Granskningsutlåtande

Utfärdat: 2019-04-23
Diarienummer: 0830/16
Aktbeteckning: 2-5504

Detaljplan för Nöjespark och hotell söder om Liseberg, kv. Immeln m.fl., inom stadsdelen Krokslätt m.fl. i Göteborg

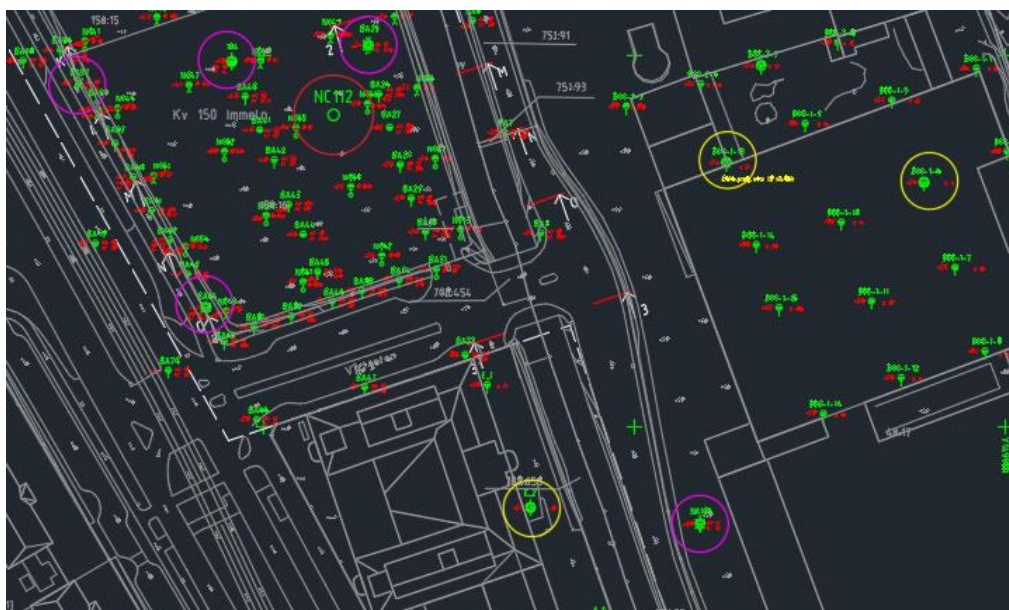
SGI menar att en del av planområdets nordvästra del inte finns redovisat i den geotekniska utredningen.

Utbredningen och utformningen av redovisade åtgärder bör redovisas tydligare i plan och sektion för att säkerställa att åtgärderna införs i planarbetet på ett korrekt sätt.

Planområdets nordvästra del är beskrivet i den geotekniska utredningen: kapitel 5.3 samt kap. 10.

Det stämmer att det inte finns några skjuvhållfasthetsbestämmande borrpunkter precis i läget för sektionen 3, men det finns norr, söder, öst och väst om sektionen och dessa är relativt samstämmiga. Detta gör att staden tycker att det är rimligt att räkna med minst 7 stycken punkter, se inringade borrpunkter på bild i lila och gul nedan. Bedömningen är också att leran i hela detta område är avsatt på samma sätt och tid och det bör därför inte finnas några stora variationer i egenskaper.

Från provtagningar som utförts i området kan en bild av fyllningens ungefärliga mäktighet fås. Det är också rimligt att anta att jorden bör bestå av fyllning ned till grundläggningnivån för muren vid ån. En mindre mäktighet på fyllningen hade dessutom varit gynnsamt för beräkningarna. En lera (eller ännu bättre en torrskorpelera) har en högre skjuvhållfasthet vid dessa spänningsförhållanden samt en lägre tunghet. Valda parametrar för fyllning anses också vara försiktigt valda. En friktionsvinkel på 32 grader för en fyllning bestående av i huvudsak sand och grus bedömer vi inte vara ett riskabelt antagande.
